**Controdeduzioni alle osservazioni alla variante al
PRG relativa al compendio centrale della zona
Valdario Sud in comune di Chioggia
Adottato con delibera di Consiglio Comunale n. 12
del 26/02/2015**

OSSERVAZIONE - N° 6

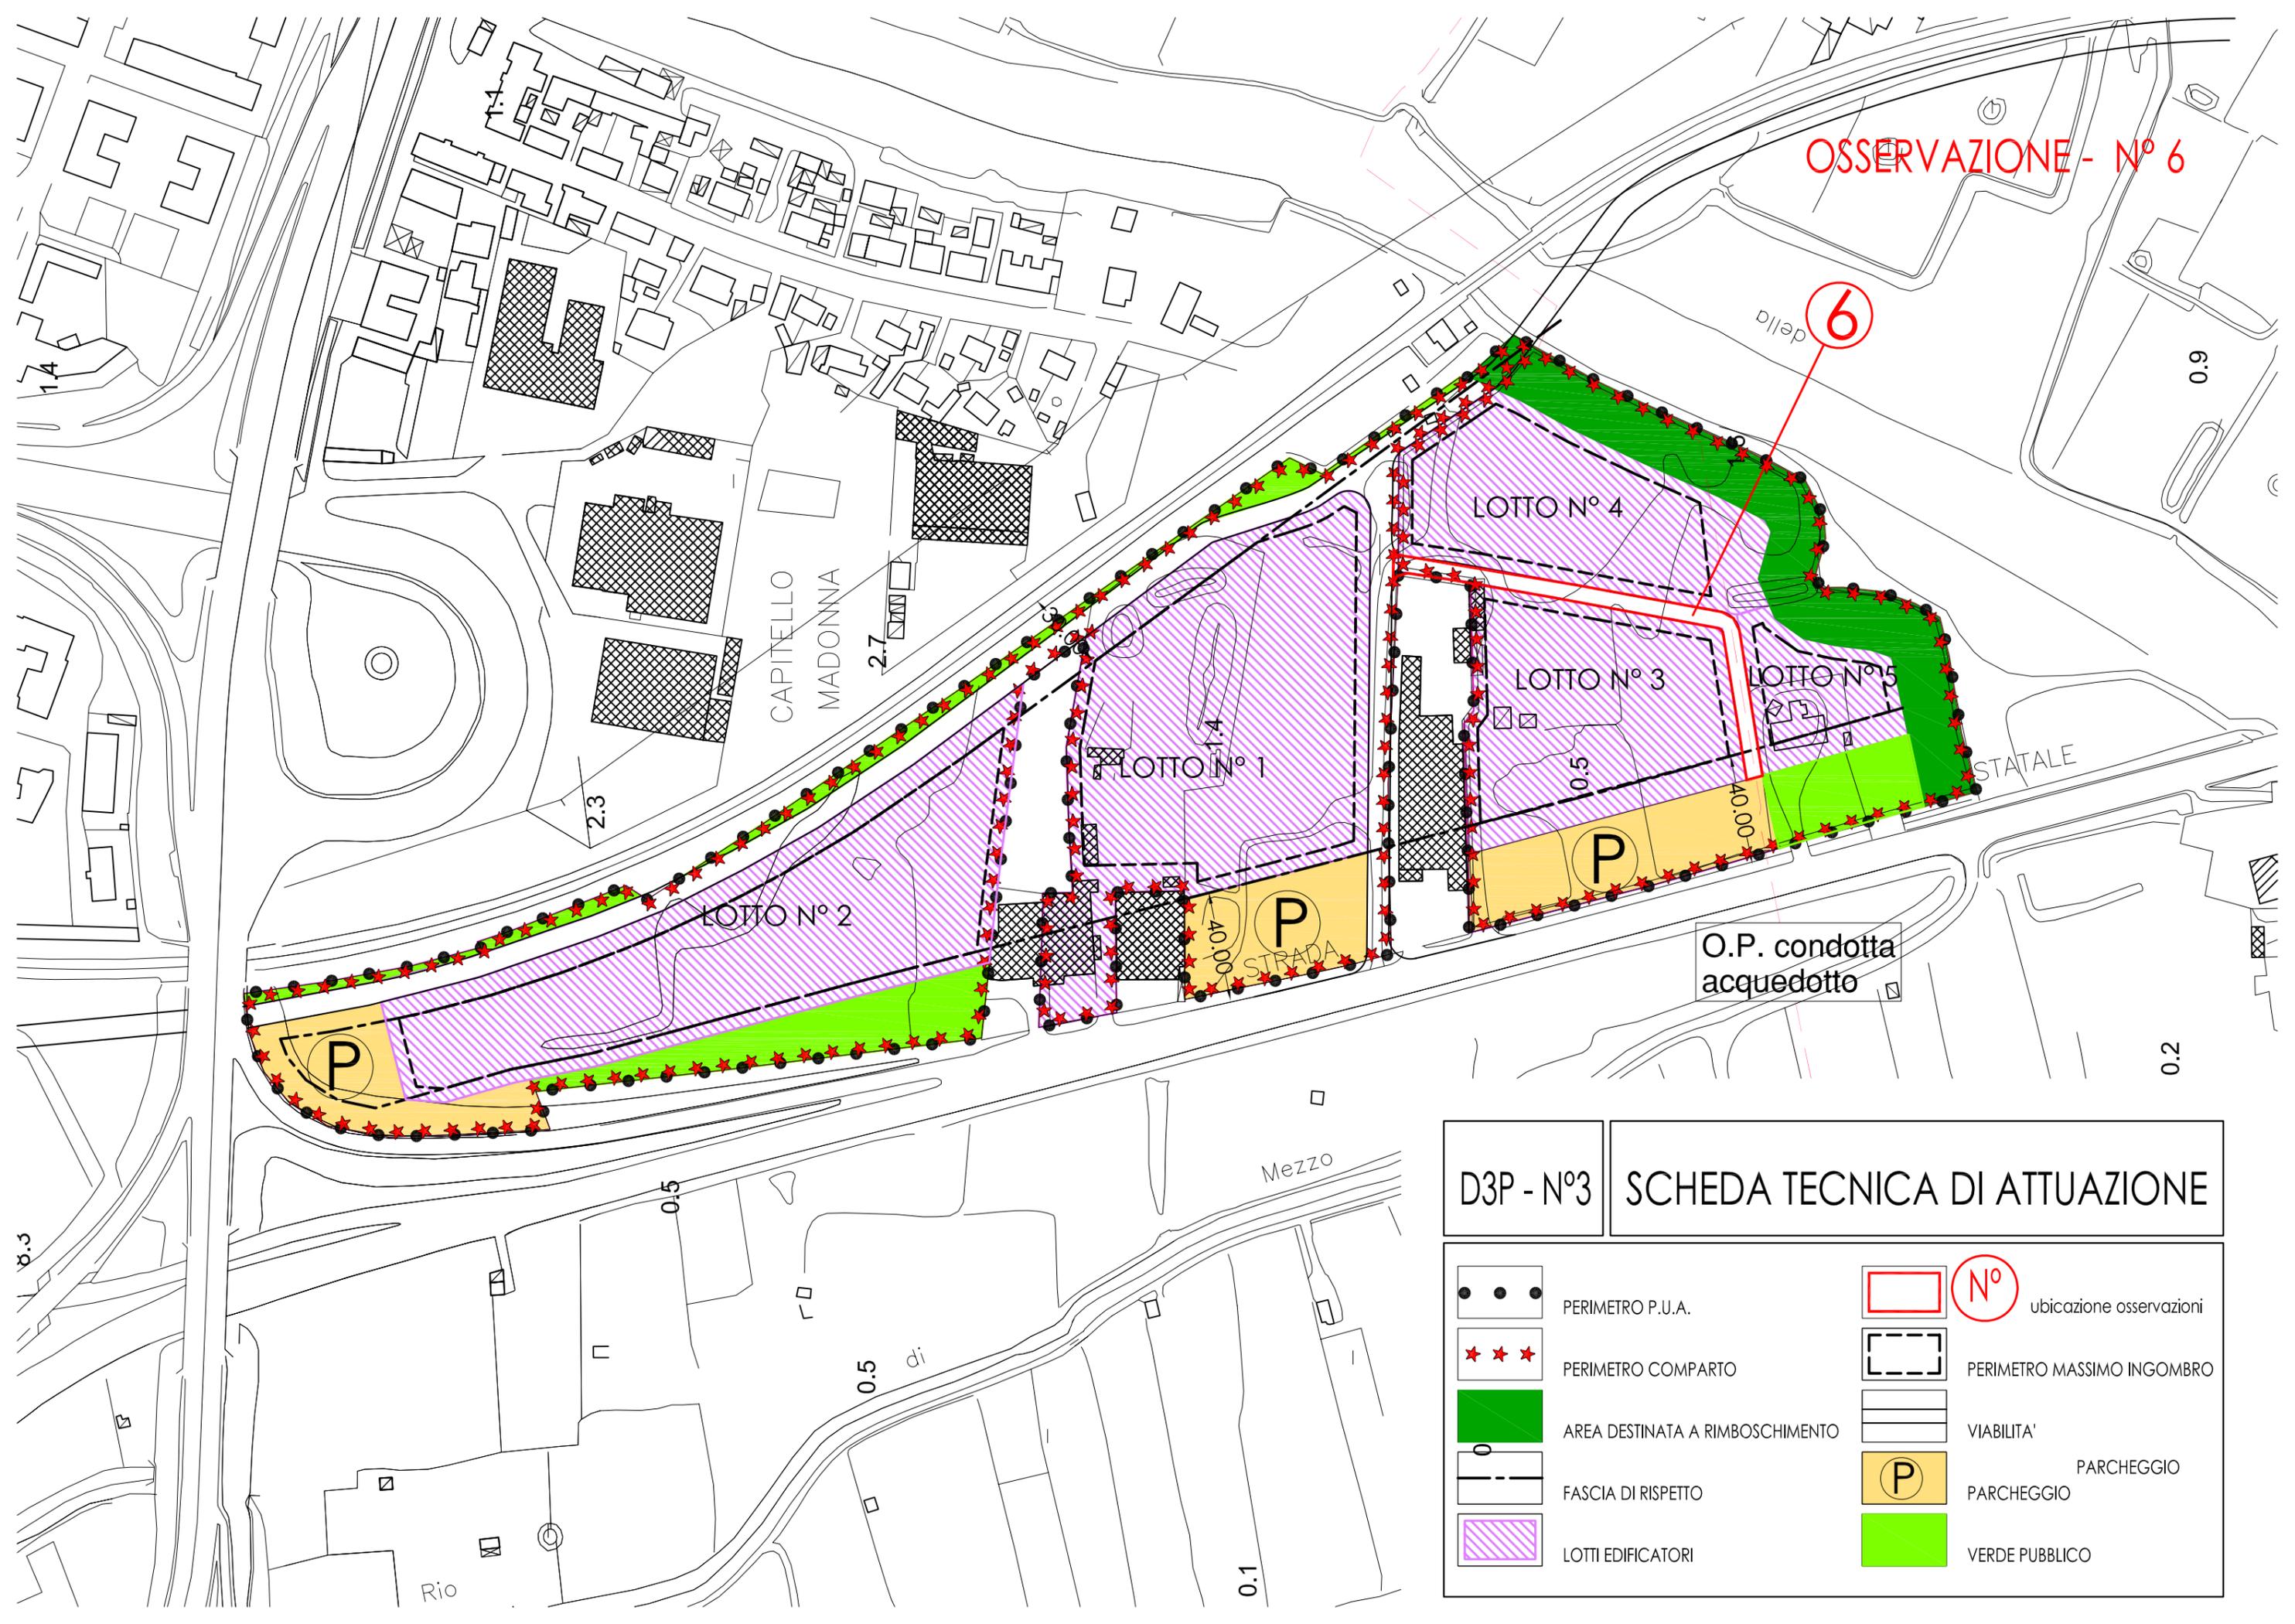
La prevista nuova strada centrale di penetrazione inserita nel comparto B dovrebbe essere traslata ad oriente e fatta proseguire verso meridione in modo da collegare alla suddetta viabilità anche l'estrema parte sud/ovest della lottizzazione stessa.

Le modifiche richieste vanno affrontate in sede di attuazione del Piano Urbanistico Attutivo, in quanto le indicazioni grafiche impartite dalle schede di attuazione sono puramente indicative. Possono essere variate le posizioni di strade, edificato, parcheggi, purché venga rispettato il dimensionamento del Piano attuativo nonché il comparto.

OSSERVAZIONE - N° 9

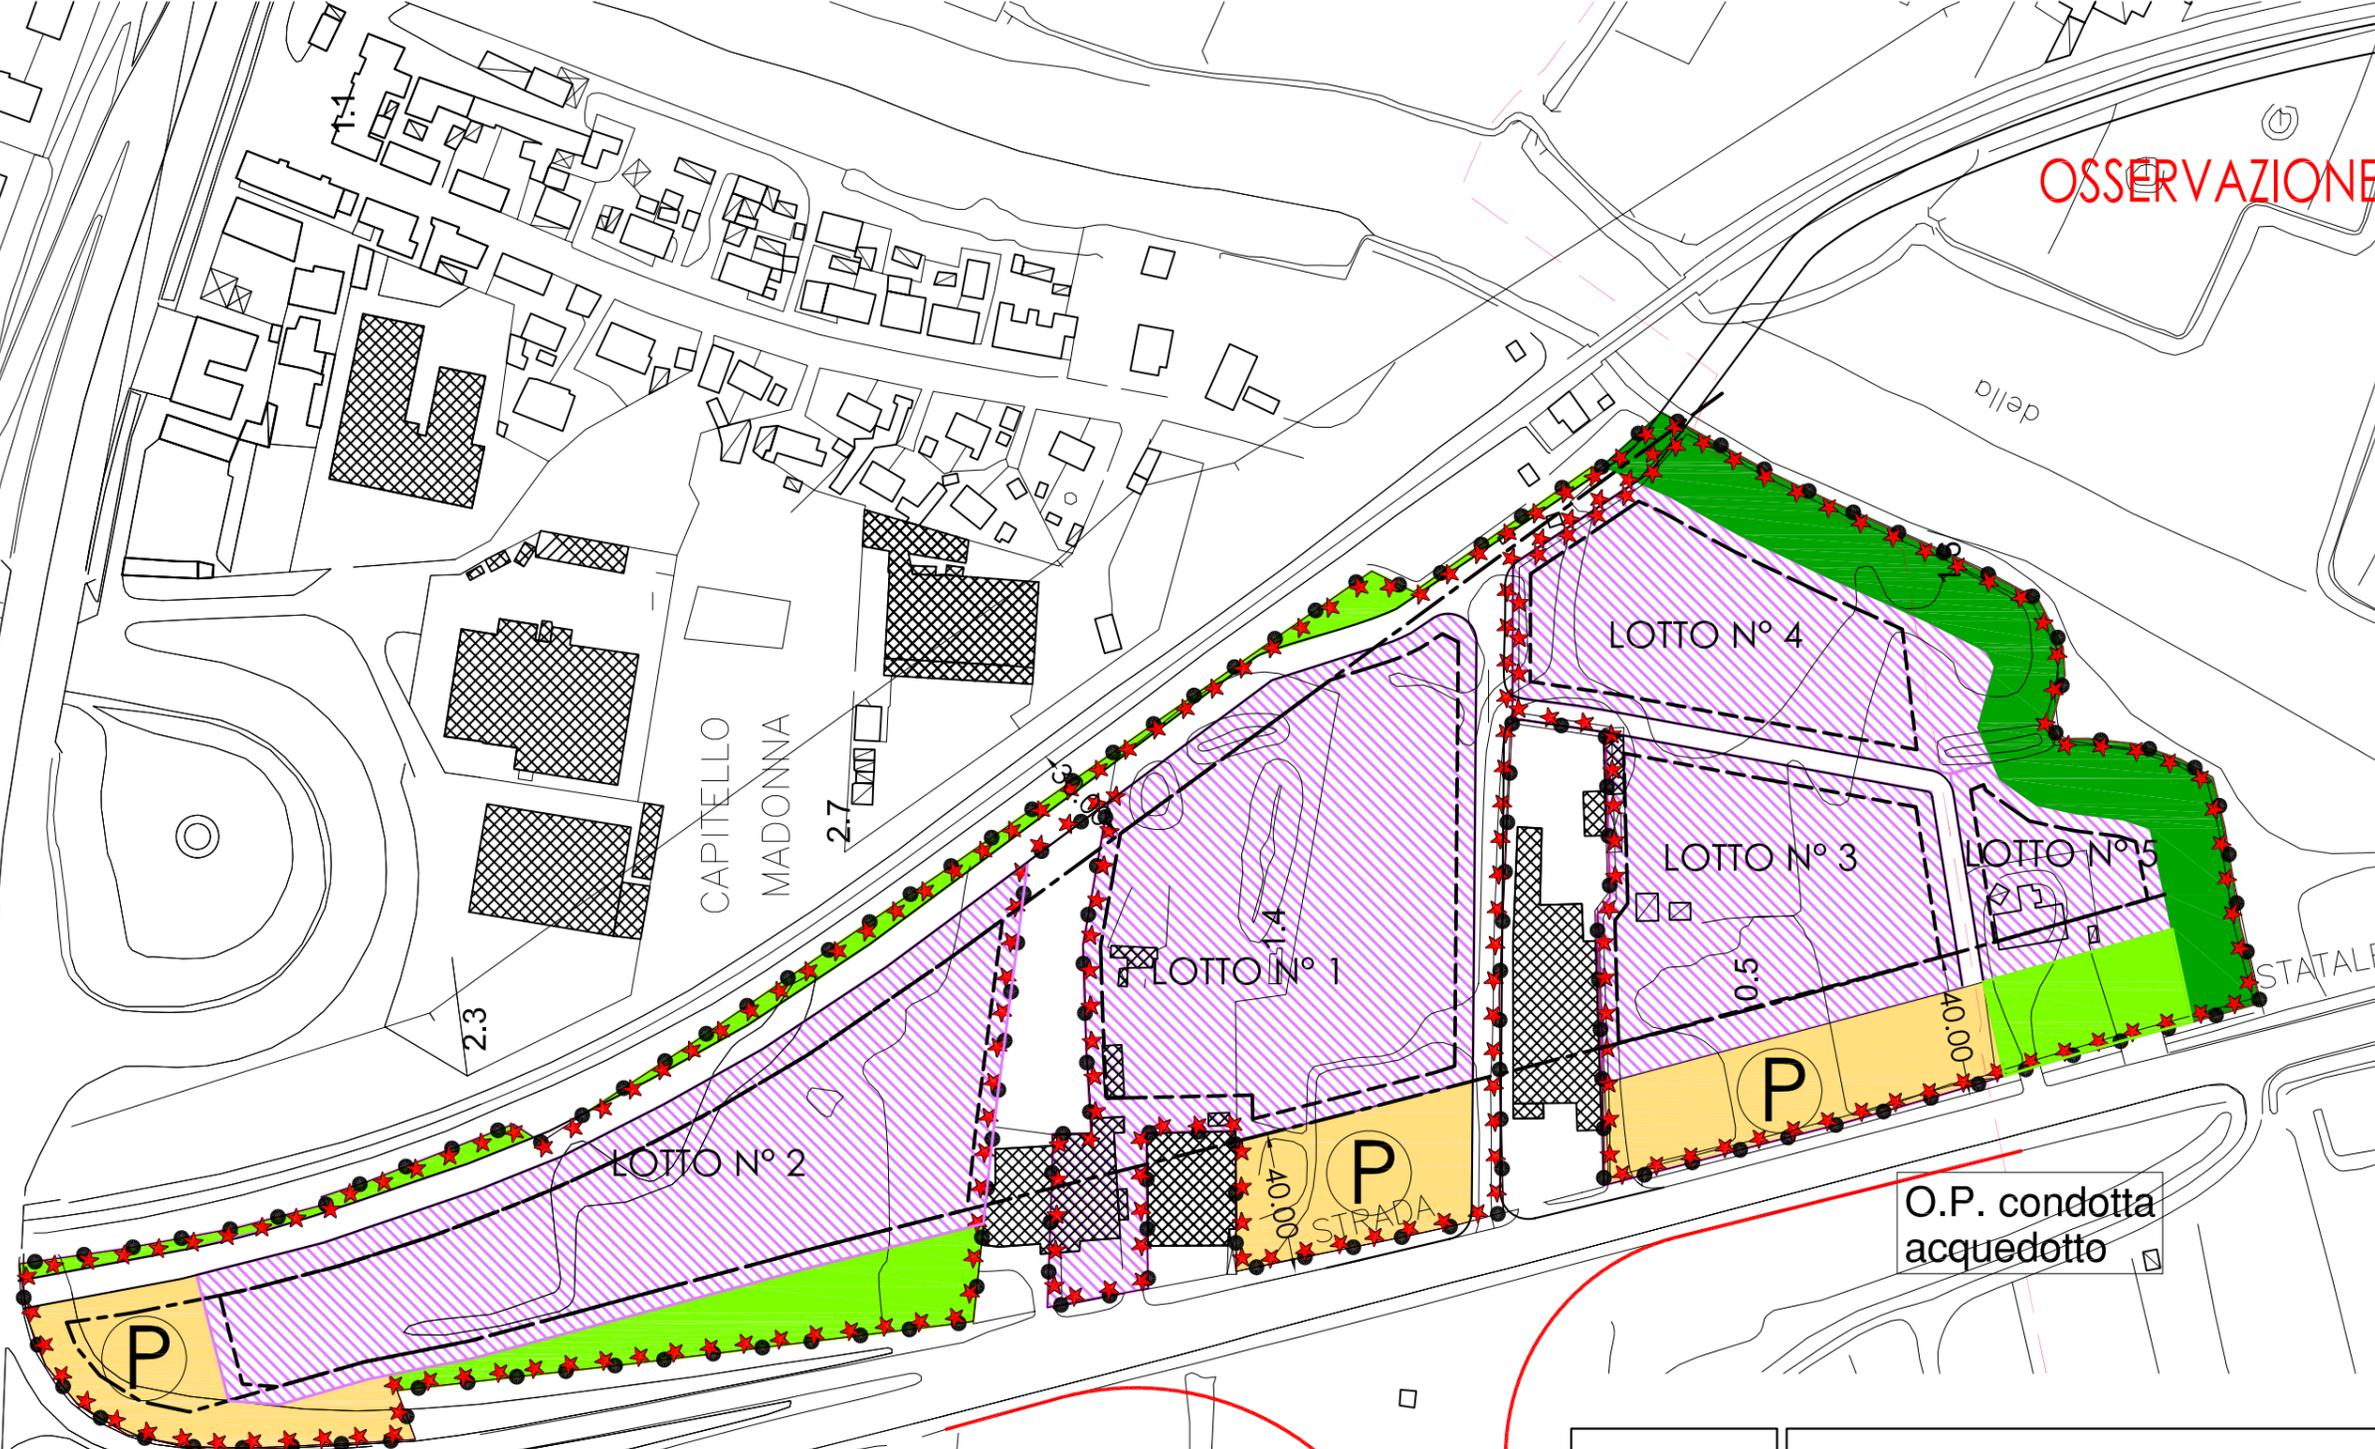
Si evidenzia la necessità di far coincidere la strada di accesso alle previste nuove aree produttive della prospiciente zona di Valdario ovest con la nuova strada di accesso indicata dalla variante di cui trattasi per il comparto edificatorio in oggetto.

Volendo precisare meglio il suddetto concetto si evidenzia che si ritiene corretto auspicare la realizzazione di una cosiddetta "rotonda in quota"

L'osservazione avanzata non riguarda la variante in oggetto.

Tale richiesta, pur meritevole di attenzione, va affrontata, valutata e studiata mediante un'eventuale, successiva variante

OSSERVAZIONE - N° 10 - 11

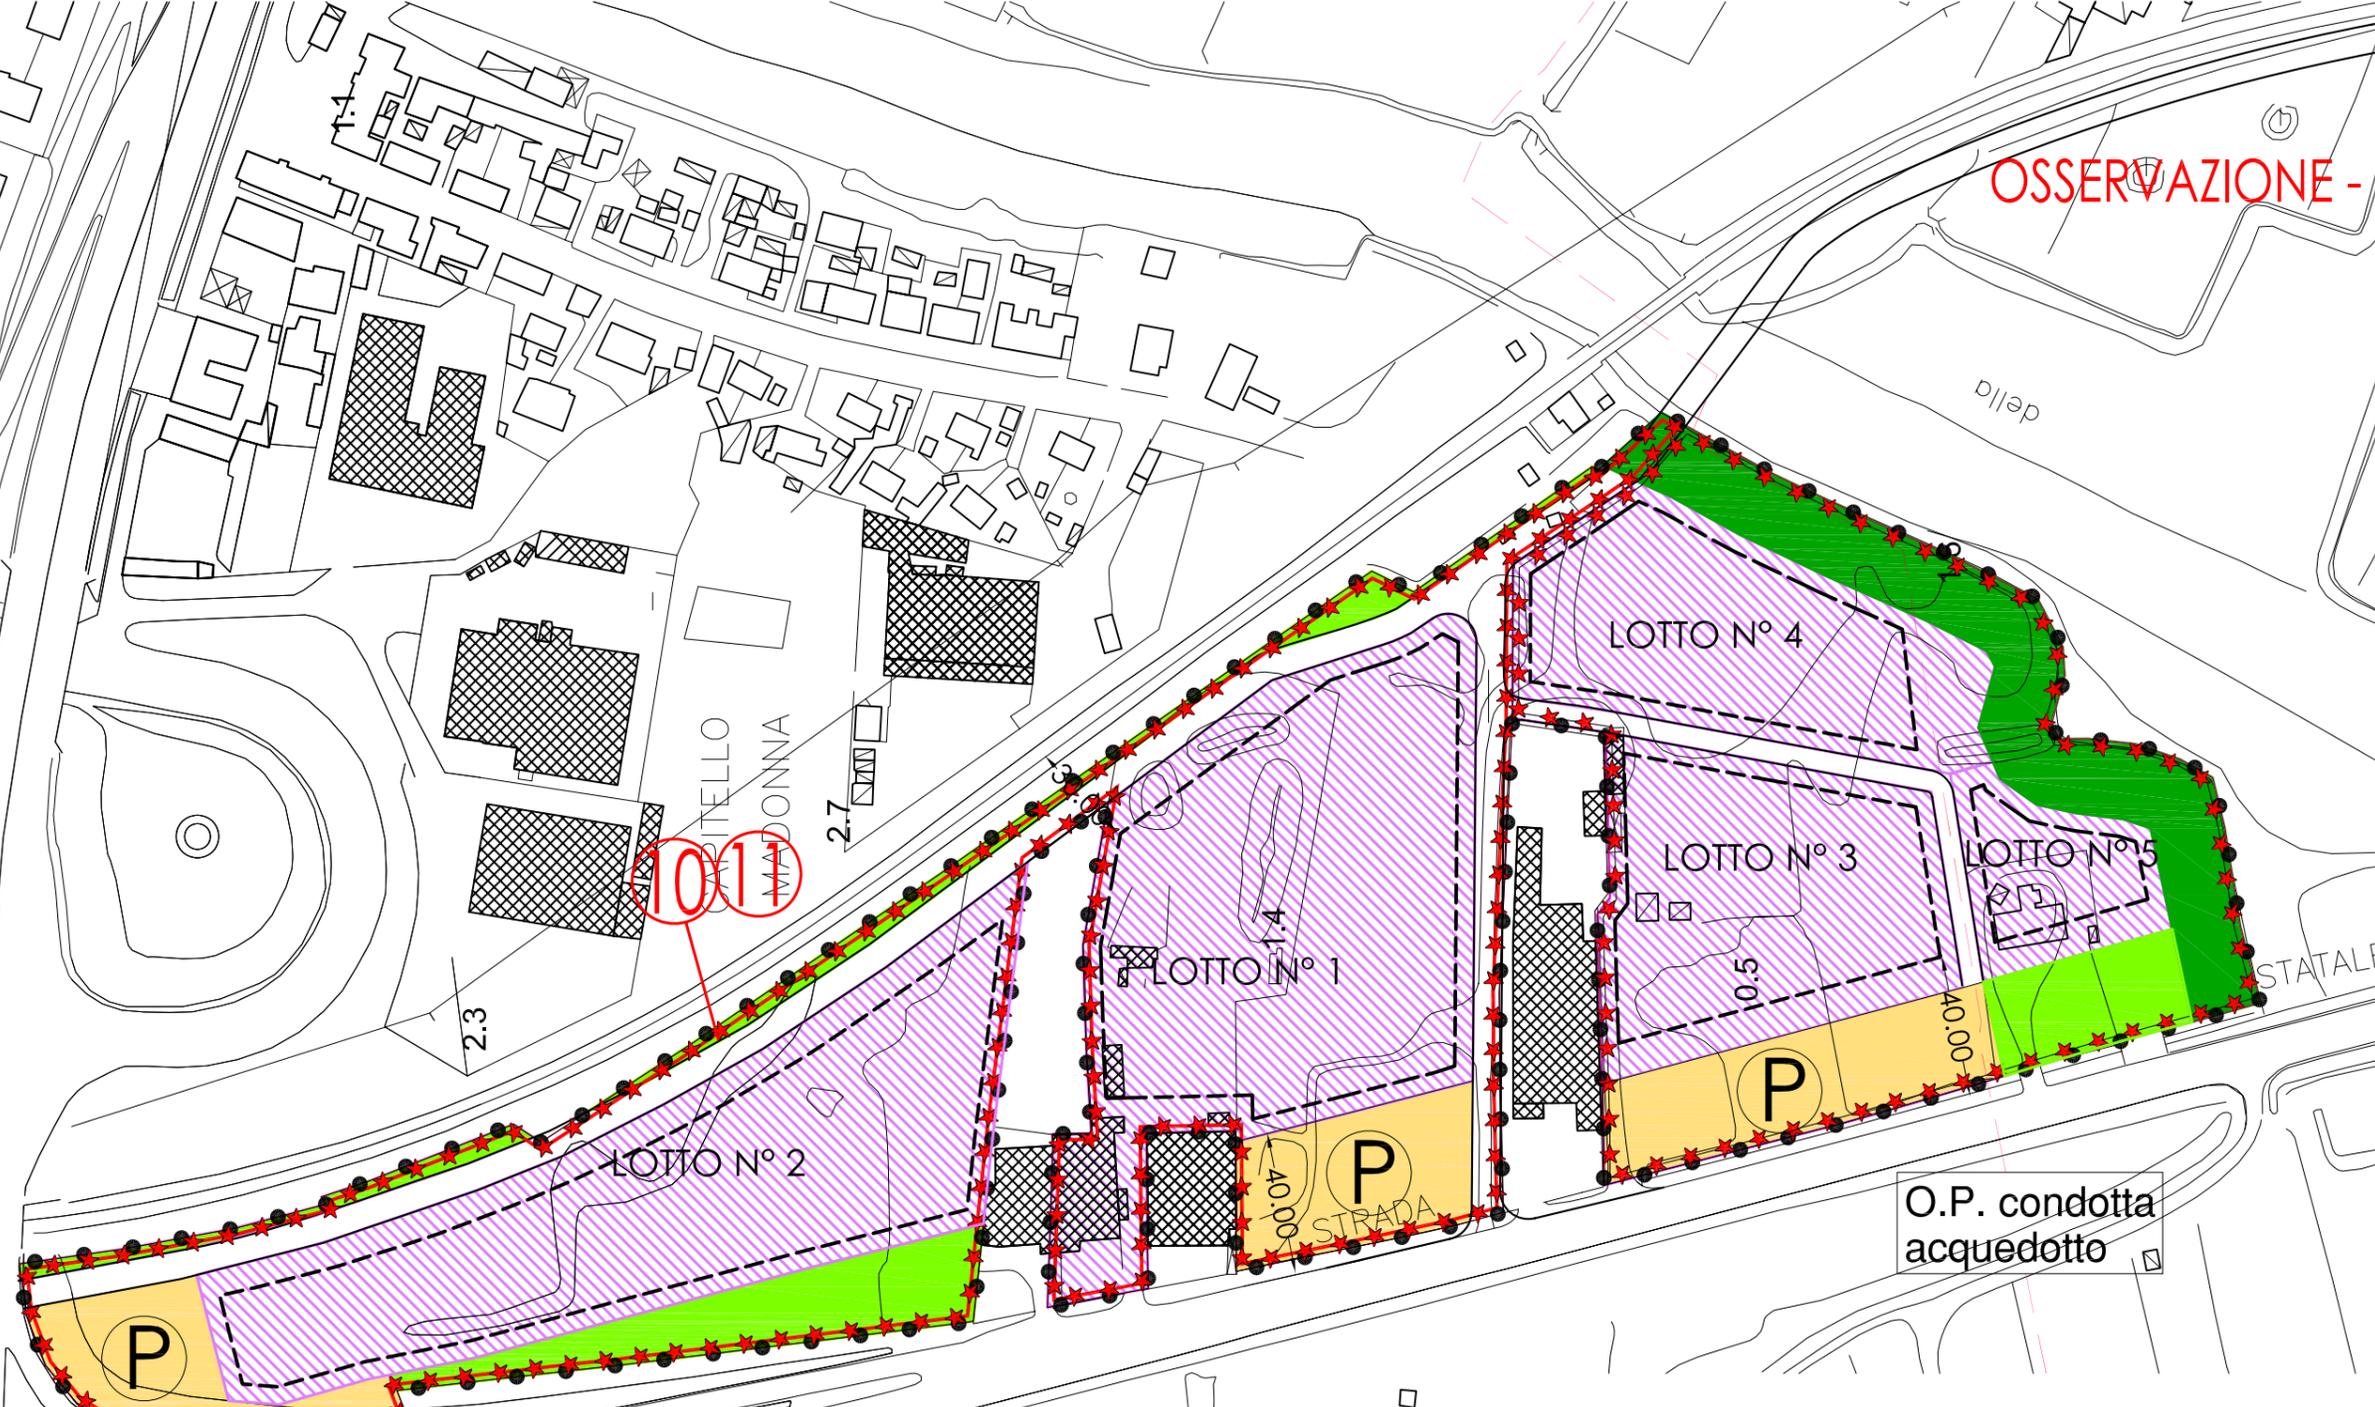
Suddivisione del comparto nord contraddistinto con la lettera A, in due sub comparti nei quali si possono ricomprendere, in uno le aree sostanzialmente libere dall'edificazione e, nell'altro le aree coperte dai siti produttivi esistenti.

La prevista altezza di 10 m fuori terra per i manufatti di progetto venga fissata a partire, quanto meno per l'ambito del nuovo comparto nord contraddistinto con la lettera A, dal primo piano utile ricompreso all'interno dei succitati edifici;

Volendo essere più precisi si intende far presente che per il compendio in oggetto si chiede che la teorica quota zero del primo solaio utile fuori terra possa essere spostata ad un livello superiore a quello dell'attuale teorica quota zero, visto che la ferrovia scorre rispetto a tale dato ad una quota superiore di circa un metro e mezzo, la quota della strada statale Romea è circa 80 cm più alta, mentre la rampa di entrata in città si presenta certamente a quota assai più alta.

Tale traslazione verso l'alto del teorico piano utile potrebbe condurre alla realizzazione di un piano terra aperto e passante, destinato a parcheggio della medesima zonizzazione.

Alla luce dell'auspicato rialzo della quota "zero" dei manufatti di progetto, la percentuale del concedibile soppalco (adesso fissata ad 1/3 della sottostante superficie utile possa aumentare al 100% in considerazione del maggior standard a parcheggio che, come detto, si verrebbe a creare con la realizzazione dei suddetti piani adibiti a parcheggio coperto.

L'osservazione risulta un tema puntuale da affrontare, eventualmente, in sede di progettazione del Piano attuativo.

Va precisato che le indicazioni grafiche impartite dalle schede di attuazione sono puramente indicative e possono essere variate le posizioni di strade, edificato, parcheggi, purché venga rispettato il dimensionamento del Piano attuativo nonché il comparto.

Si precisa che la quota 0,00 è definita dal NTA del PRG vigente nonché dal vigente regolamento Edilizio. La modifica di tale parametro non è oggetto della presente variante. Inoltre appare che mediante questa richiesta si voglia modificare le altezze previste dal PRG vigente. Si fa presente che la circolare n. 6 del 23/6/1998 (circolare esplicativa riguardante le varianti parziali di cui all'art. 50 della legge Regionale 61/85) precisa che con le varianti parziali non è ammessa la modifica dei parametri edificatori quali volumi, altezze, superfici utili, ecc.
